Proyecto: LM-PI-AT-0031-2017

Evaluación de las prácticas y procesos constructivos de la vía e inspección de los puentes del proyecto paso a desnivel de Paso Ancho sobre la Ruta Nacional No.39

INFORME FINAL

Evaluación de las Prácticas y Procesos Constructivos de la Vía e Inspección de los Puentes del Proyecto Paso a Desnivel de Paso Ancho sobre la Ruta Nacional No. 39.

Mapa 2. Rangos de distribución de deflexiones en el tramo intervenido del Eje No.1.
Fuente: LanammeUCR.

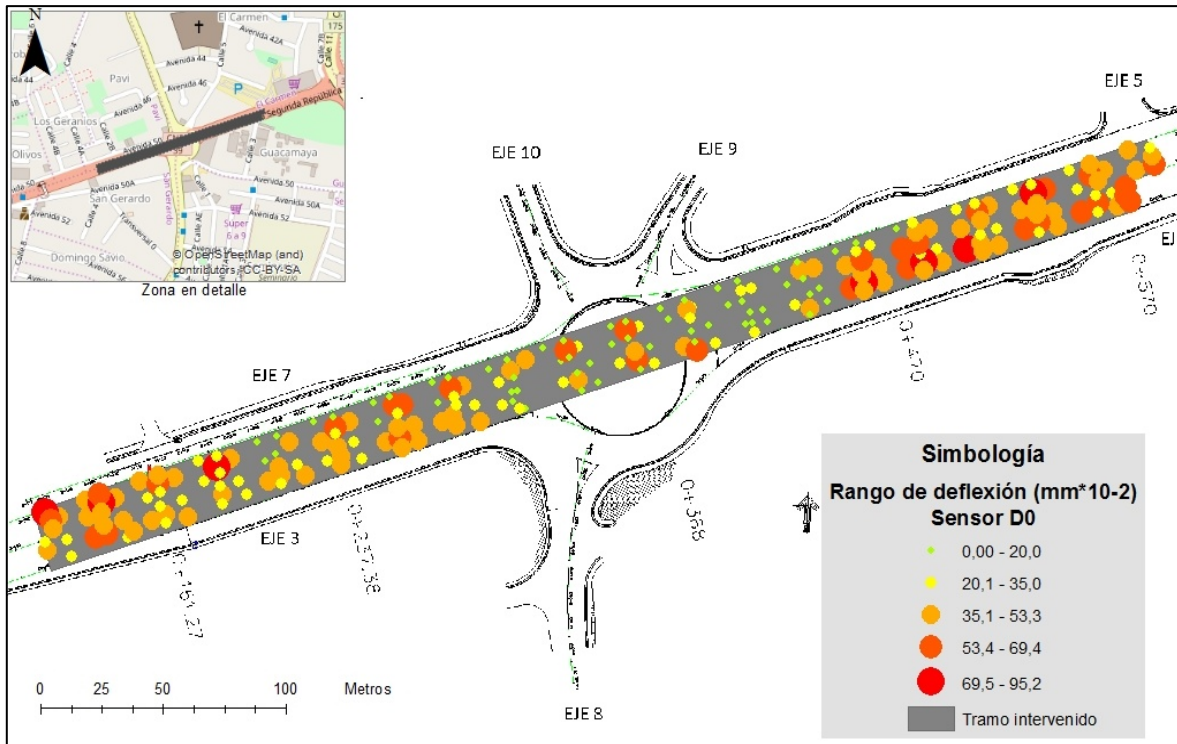
Del mapa anterior se observa una alta variabilidad en los valores obtenidos del ensayo de deflexiones en geófono (sensor D0) a lo largo del tramo intervenido. Es importante recordar que la deflexión medida con el geófono D0 permite valorar el comportamiento de toda la estructura de pavimento. Se observa una tendencia a que las mayores deflexiones se agrupen hacia el Este y Oeste del viaducto (Eje No. 1) que coinciden con las estructuras de pavimento donde se colocó un mayor espesor de material granular de subbase y relleno (préstamo), aproximadamente entre 0,80 m y 1,17 m; en cambio en la zona central, donde no hay material granular de préstamo, se observan valores menores de deflexión. Ambas condiciones se muestran en los Mapas 3 y 4.

Mapa 7. Zona intervenida del viaducto según lo observado en sitio. Fuente: Unidad Ejecutora PIV-1 y LanammeUCR.

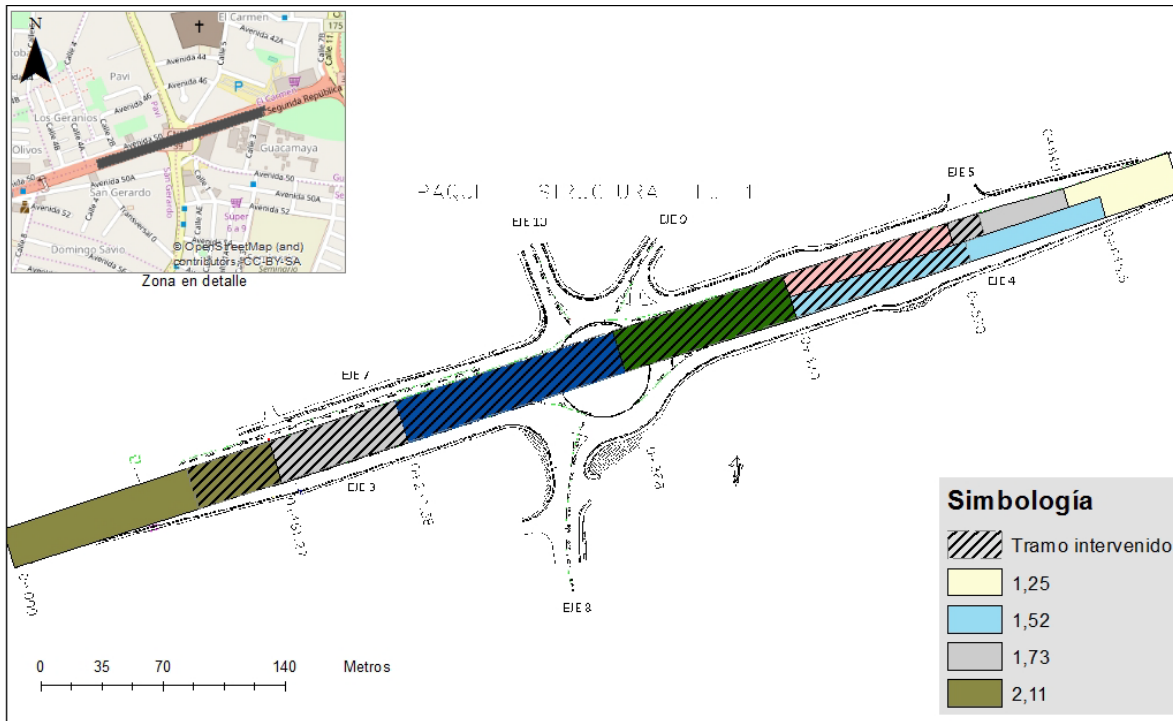
En el Mapa 7 se observa el tramo intervenido según lo evidenciado en campo por parte del equipo auditor. Se evidencia que las estructuras de 2,11 m; 1,52 m; 1,73 m y 1,25 m de espesor total de pavimento no se ubican en las estaciones declaradas y se encuentran fuera del área intervenida de forma total o parcial, esta situación coincide con lo observado en campo, donde se aprecia el final del pavimento existente (deteriorado) y el inicio del recién colocado en el proyecto en ambos extremos del viaducto, como se muestra en la Fotografía 1. Por lo tanto, se concluye que dichos espesores no fueron colocados en la ubicación declarada por la Unidad Ejecutora.

Ante esta incertidumbre, se dificulta realizar un análisis más detallado de la condición estructural del pavimento colocado en el viaducto, ya que se requiere conocer los espesores de cada estructura de pavimento y su ubicación exactamente para poder estimar los módulos de los materiales a partir de las deflexiones medidas en campo.

Fotografía 5. Capa delgada o "traba" durante la colocación de mezcla asfáltica en caliente.

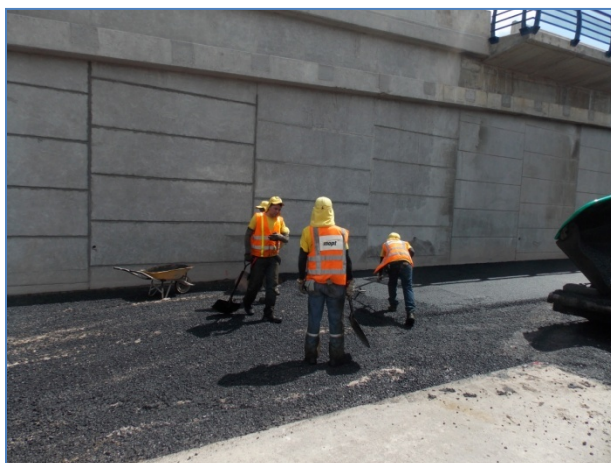
Durante las giras del equipo auditor de los días 9 de marzo y 5 de junio de 2016, durante la colocación de la capa de mezcla asfáltica en caliente se observó uso de "traba" sobre el riego de liga recién colocado sobre la capa de base estabilizada, a pesar de que esta práctica ya había sido detectada como no-conforme por la Supervisión del proyecto desde el 6 de enero de 2016. Son conocidos los efectos perjudiciales que esta práctica tiene en cuanto a la adherencia entre capas, los cuales fueron comunicados verbalmente a la inspección presente en campo. En las Fotografías de la No. 5 a la No. 7 se evidencia la ejecución de esta práctica en el proyecto.

La "traba" consiste en la colocación de una capa asfáltica delgada para tratar de contrarrestar el problema de adherencia del riego de liga a las llantas de las vagonetas. La colocación de un espesor reducido no permitirá una compactación adecuada, aunado a la segregación térmica que se produce al extenderla. Esto puede convertir a este tipo de superficies en un plano de falla entre la mezcla asfáltica que se coloca encima y la capa inferior, lo que pone en riesgo la durabilidad de la intervención realizada. (Guerrero-Aguilera, 2016), por lo que esta práctica resulta un problema constructivo que afecta directamente el desempeño de la mezcla asfáltica y la vida útil del proyecto.

Fotografía 10. Sello de grietas en el Eje No. 6 (Rampa).
Fecha 04 de agosto 2016. Fuente: LanammeUCR.

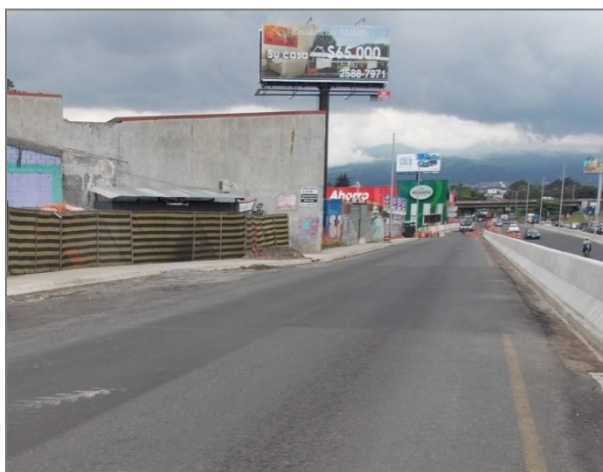
Tanto la geomalla como la capa asfáltica recién colocada fueron instaladas sobre una capa asfáltica existente en la rampa, la cual correspondía a 5 cm del espesor total de la capa de mezcla asfáltica propuesta por el diseño estructural de pavimentos. Esta capa de 5 cm de espesor fue colocada aproximadamente a finales del año 2014.

Fotografía 13. Zonas laterales compactadas con equipo menor.

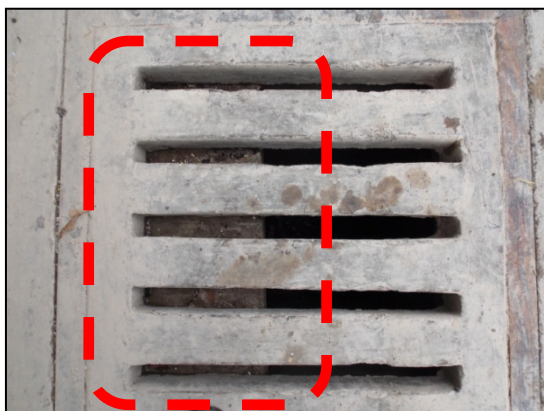
En la zona del viaducto se observó la compactación de una sección lateral de mezcla asfáltica que ante la ausencia de cunetas tendrá la función de canalizar las aguas hacia los tragantes colocados en las márgenes del proyecto como muestra en la Fotografía 13. La compactación del material en estas zonas se realizó de forma diferente al resto de la capa del viaducto utilizando equipos de bajo tonelaje. Esta situación fue informada a la Unidad Ejecutora de forma oportuna por medio del oficio LM-AT-147-16 del 31 de agosto de 2016.

Fotografía 21. Deterioros en la mezcla asfáltica adyacente a las juntas de los puentes. Fecha: 7 de febrero de 2017. Fuente: LanammeUCR

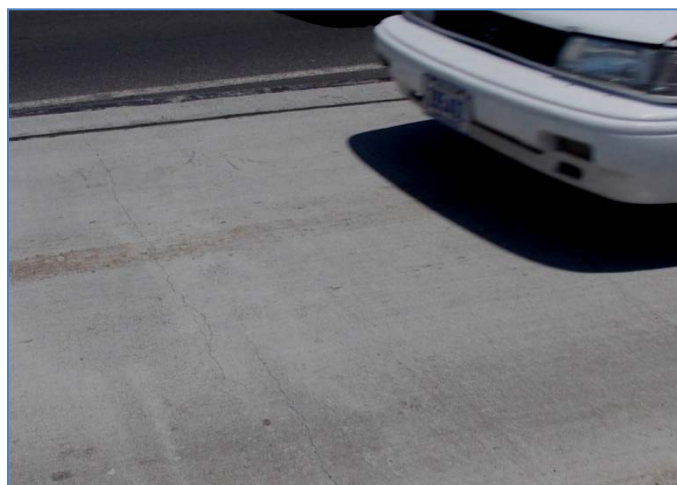
Cabe mencionar que en los planos aprobados del proyecto no se observa el detalle ni las especificaciones de la junta de expansión que se colocó en los puentes. La condición de las juntas de expansión fueron identificadas desde el 19 de agosto de 2016, a pesar de ello el puente fue abierto al tráfico. El día 7 de febrero de 2017 se evidenció que las juntas expansión del puente aún no han sido cambiadas y que presentan deterioros en el neopreno como se muestra en la Fotografía 22.
